NÁVRH NA ZMĚNU STAVBY

Rekonstrukce budovy P Depo Kačerov

OBJEKT: D.1.1

Název: **Architektonicko stavební řešení**

Změna č.1 – foto 1,2,3,4

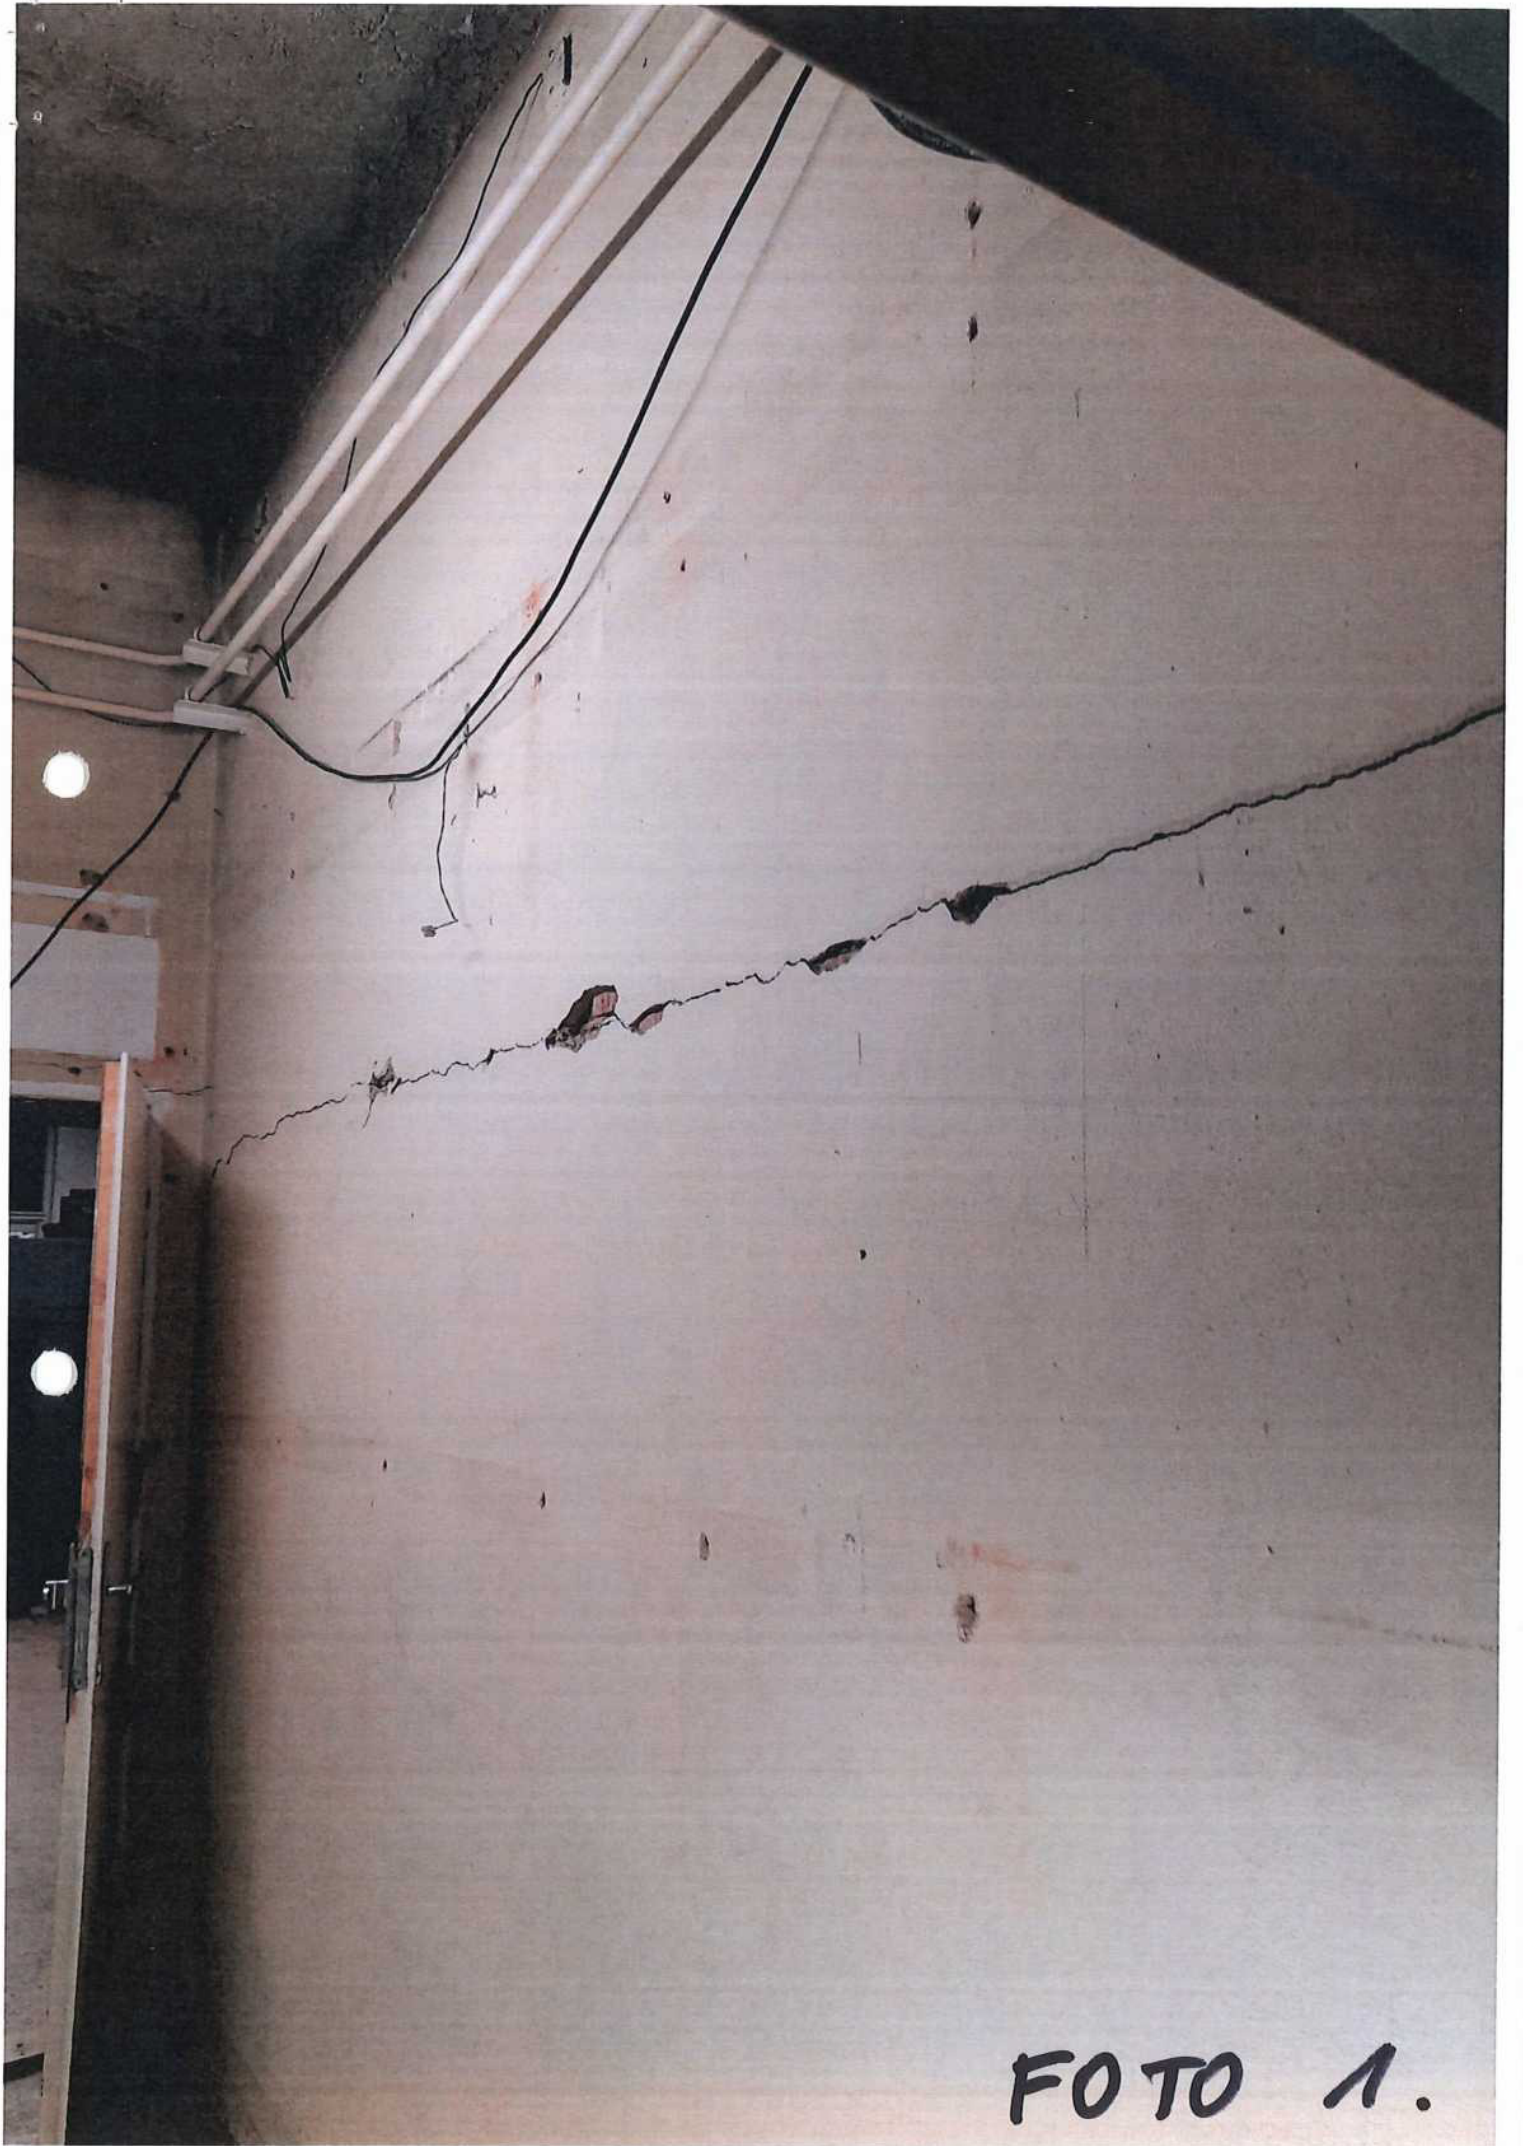
- 1) oprava omítek v míst. 1.03, 1.13, 1.14, 1.15 (oškrábání, otlučení odfouklých míst, penetrování, jádrová omítka, lepidlo, perlina, štuk)
- 2) příčka mezi míst. 1.02 a 1.03 - dle projektu příčka ze SDK - změna na porobetonové tvárnice, lepidlo, perlina, štuk,

č.	Zdůvodnění změny	Přílohy
1	Oprava omítek v míst. 1.03, 1.13, 1.14, 1.15 - oškrábání, otlučení odfouklých míst, penetrování, jádrová omítka, lepidlo, perlinka, štuk. Po demontáži dřevěného obložení stěn zjištěny praskliny v omítkách, požadavek na opravu na KD č.1 z 26.11.2020 bod 1.3	č.4, č.11 - foto 1 - 4, č.12
2	Příčka mezi míst. 1.02 a 1.03 - dle projektu příčka ze SDK - změna na porobetonové tvárnice, lepidlo, perlinka, štuk Změna vyvolaná zvýšeným nárokem na frekvenci pohybu osob v nově osazovaných AI dveřích. Změna materiálu příčky zajišťuje jejich stabilitu a delší životnost. Změna dle dohody objednatele s projektantem viz zápis z KD č. 1 z 26.11.2020 bod 1.13	č.4, č.11 - foto 5 a 6, č.13
3	SDK podhled v nice míst.1.15 - po demontáži obložení vznikl otvor v podhledu níky. Stávající podhled bude vybourán a nahrazen SDK viz zápis z KD č.1 ze 26.11.2020 bod 1.19	č.4, č.11 - foto 7 - 9, č.13

Změna č.3 – foto 7,8,9

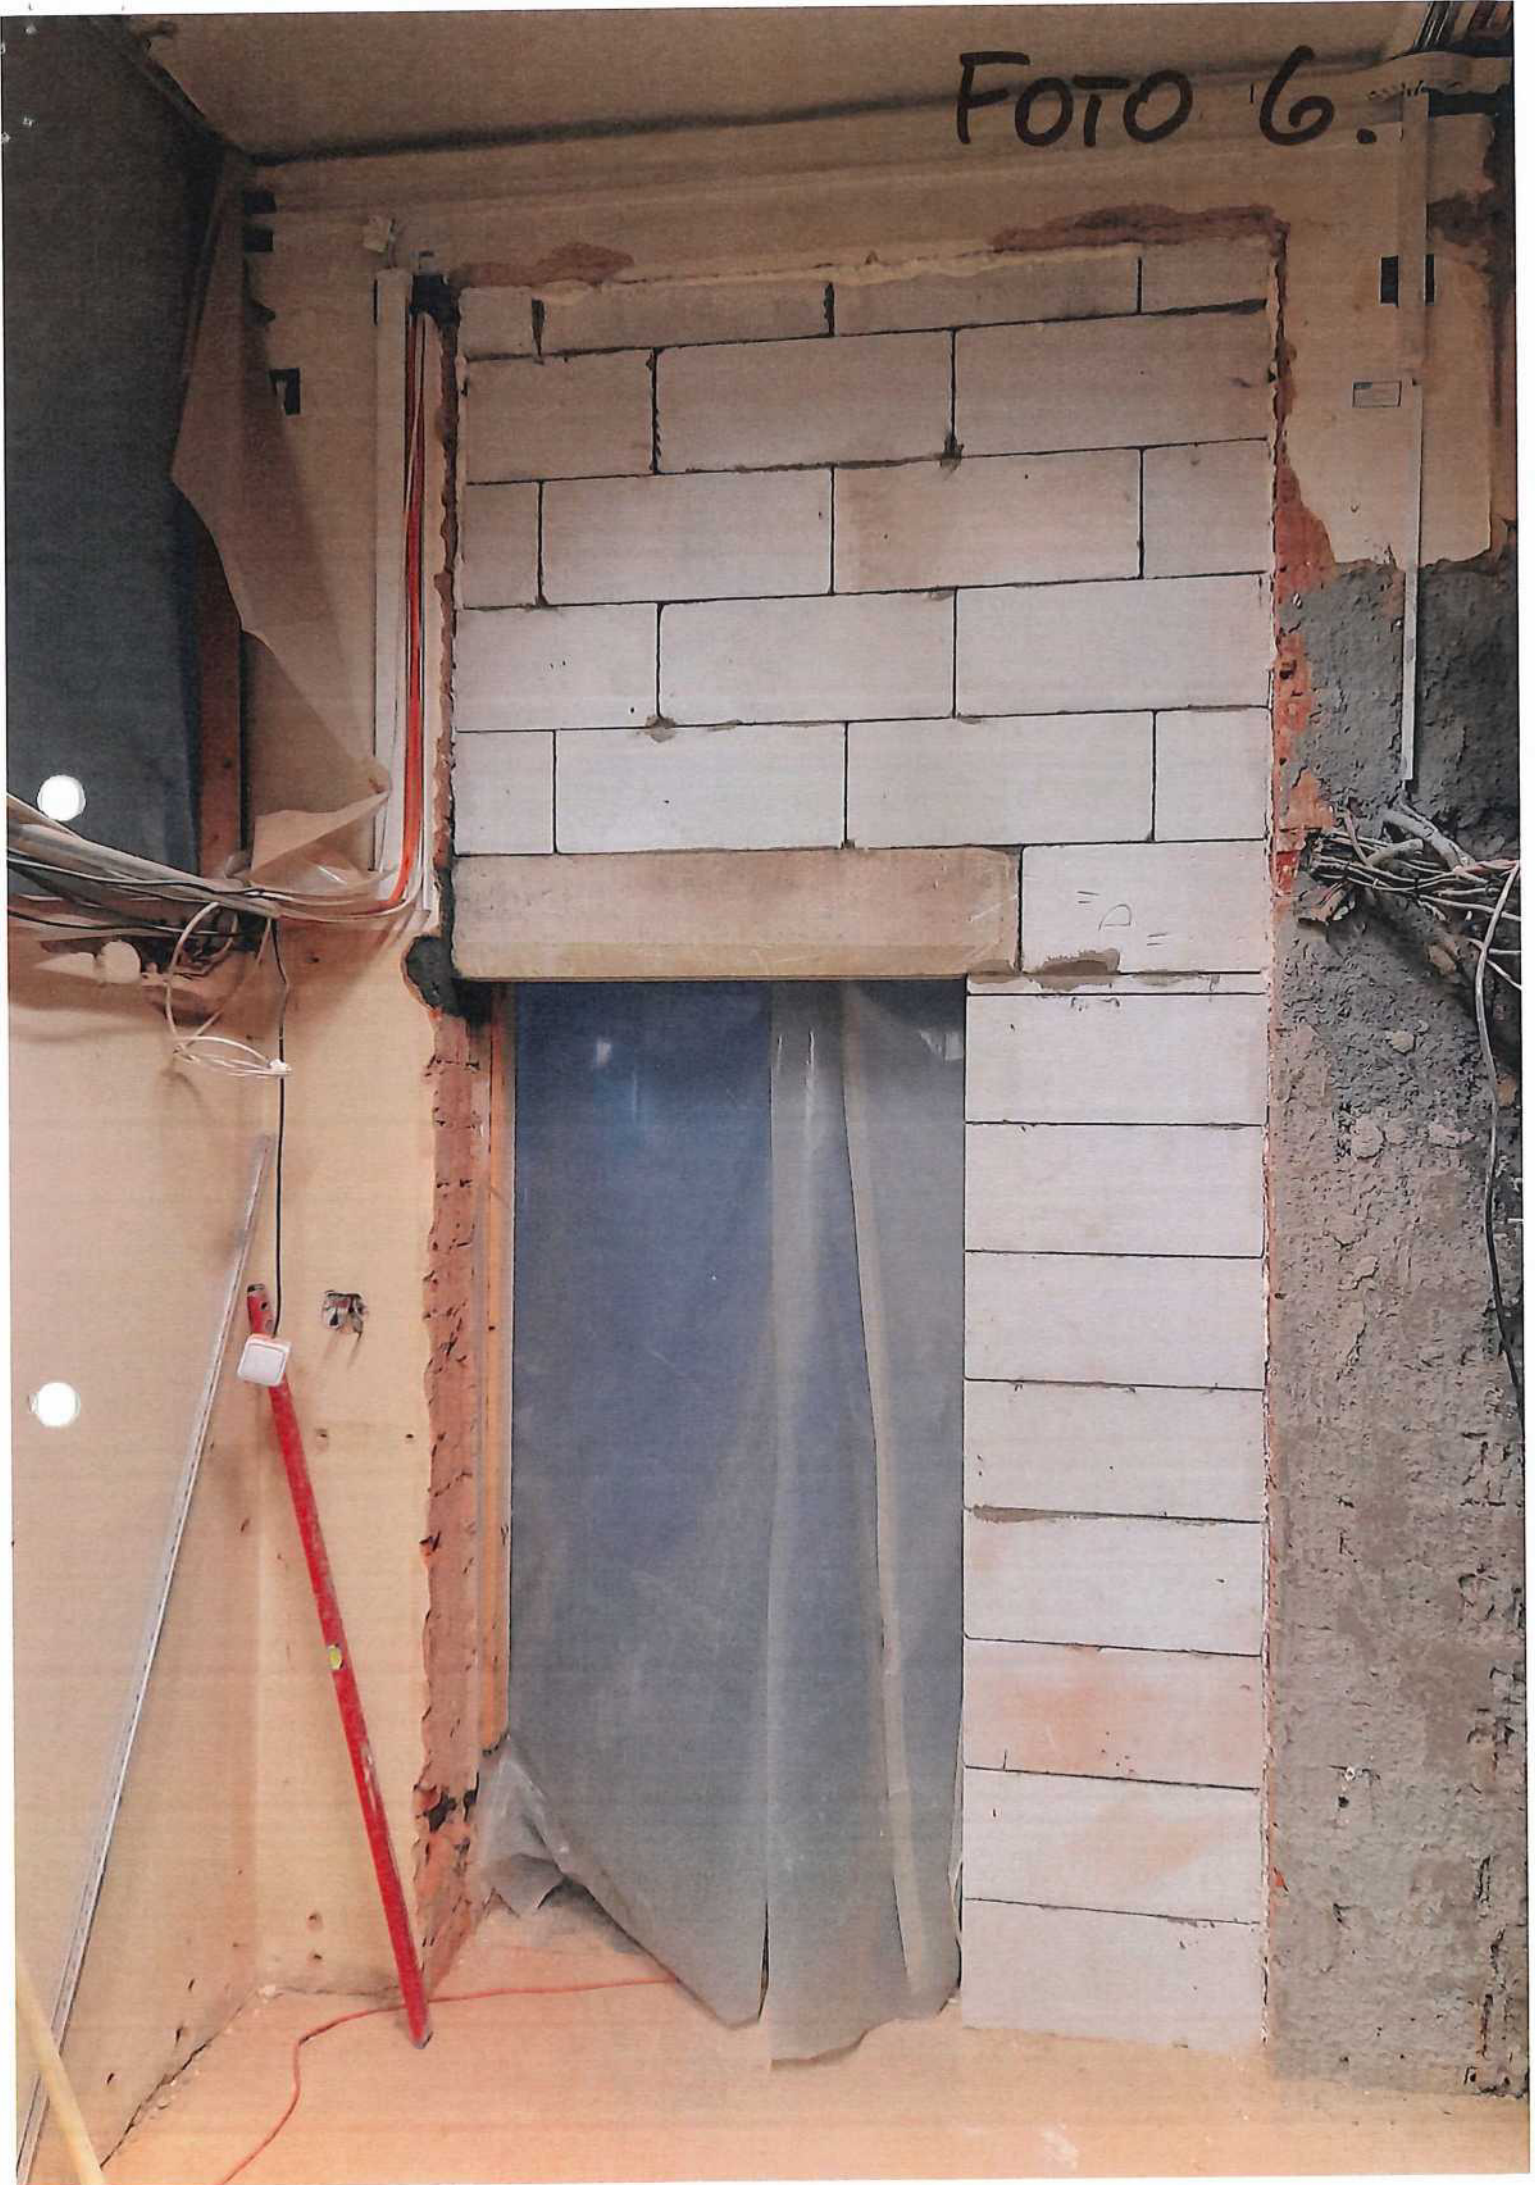
- 3) SDK podhled v míst. 1.15
- 4) příčka z plných cihel pro zavěšení rozvaděčů mezi míst. 1.11 a 1.12 a práce s tím spojené - demontáž a montáž kazetového podhledu, demontáž nadsvětlíků, jádrová omítka, štuk

FOTO 15.

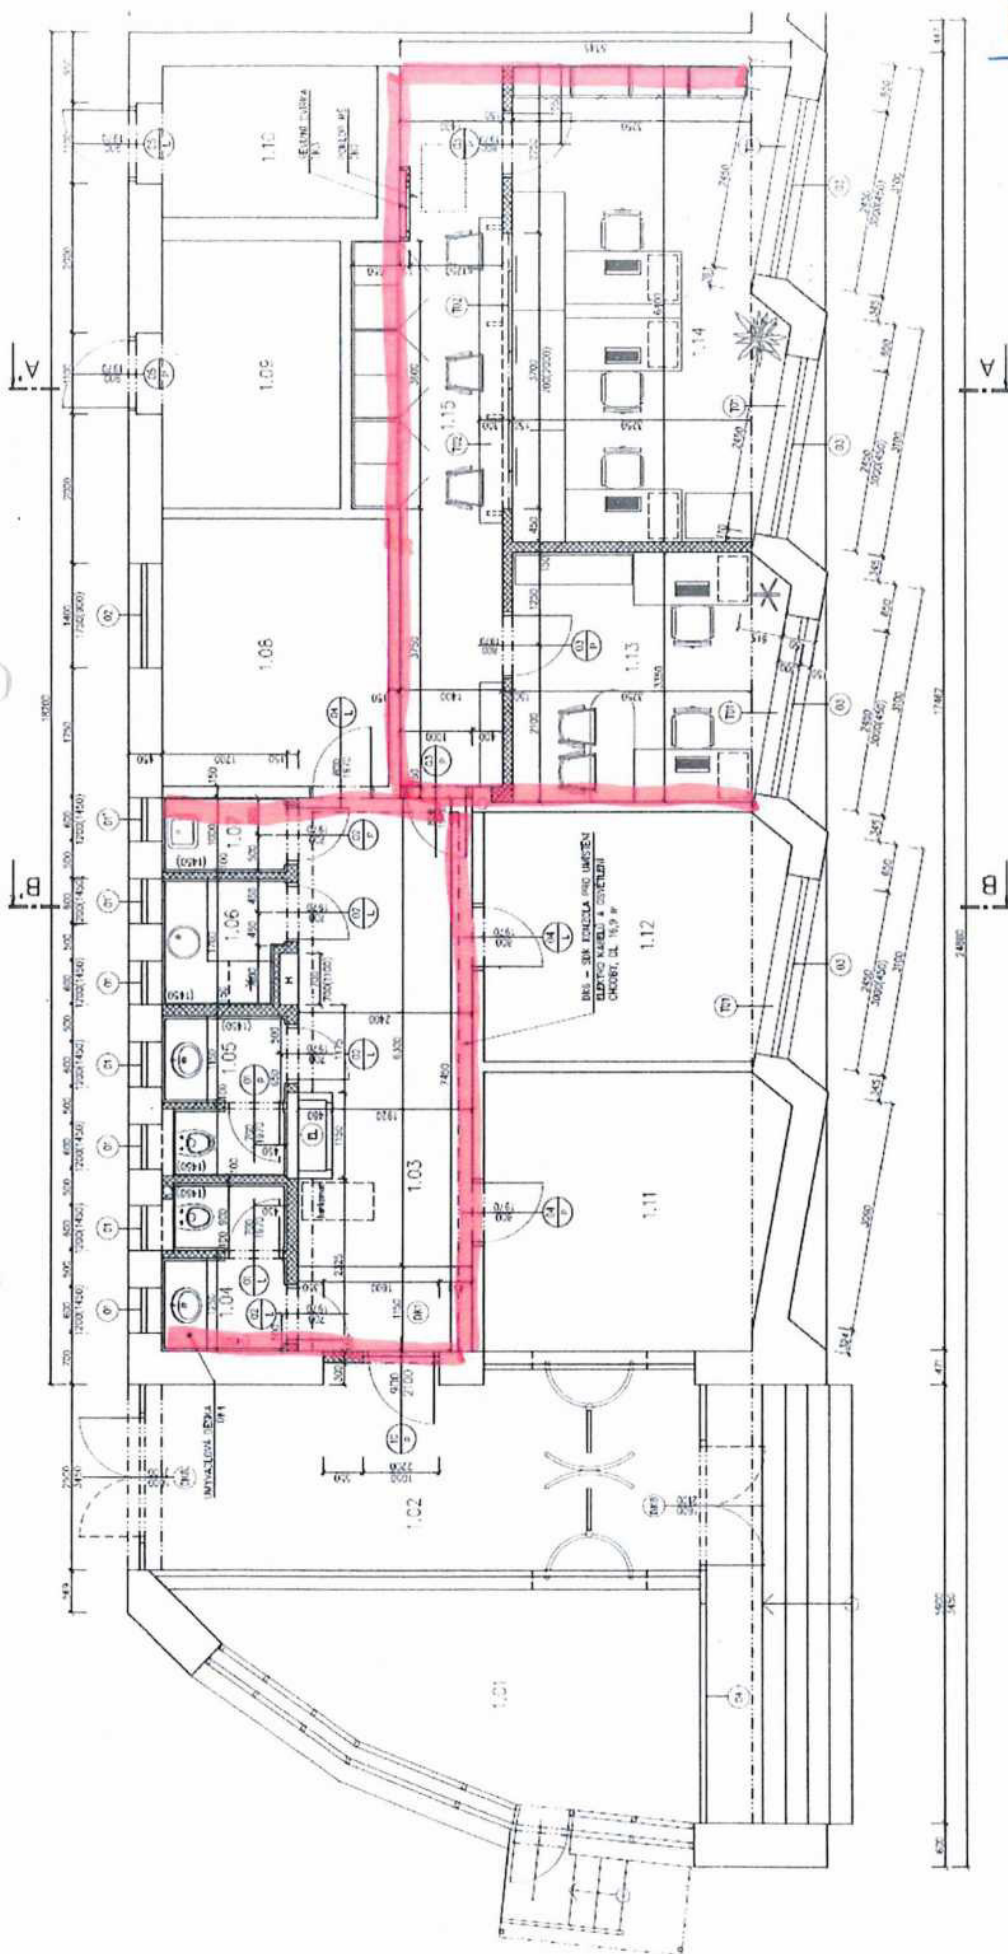
- 7) sokl k dlažbě v míst. 1.15
- 8) méněpráce - odpočet SDK příčky viz bod 2)
- 9) méněpráce - odpočet silikátové omítky
- 10) montáž odpadního potrubí HT 50 - přívod ke dřezu a k výlevce míst. 1.06 a 1.07

6	Dodávka a montáž PVC okna (1.07) a vnitřního PVC parapetu (1.08). Okno nebylo obsaženo v zadání a o jeho realizaci bylo rozhodnuto až po zahájení prací. Osazení vnitřního parapetu se provádí dle požadavku uživatele místnosti 1.08.	č.10, č.14
7	Sokl k dlažbě v míst. 1.15. Před zahájením realizace došlo ke změně podlahové krytiny v místnosti č. 1.15. z koberce na dlažbu. Dle požadavku investora bude v této místnosti proveden také keramický sokl. Viz KD č.3 z 10.12.2020 bod 3.9	č.6, č.14
8	Měněpráce - odpočet SDK příčky související se změnou č. 2	č.13
9	Měněpráce - odpočet silikátové omítky související se změnou č. 1	č.12
10	Dodávka a montáž odpadního potrubí HT 50 - přívod ke dřezu a k výlevce míst. 1.06 a 1.07. Po demontáži stávajícího zařízení bylo zjištěno, že v místnosti č. 1.06 a 1.07 chybí odpadní potrubí a nelze tedy napojit nové zařízení. Odpadní potrubí je nutné nově provést.	č.10, č.11 - foto 15, č.15
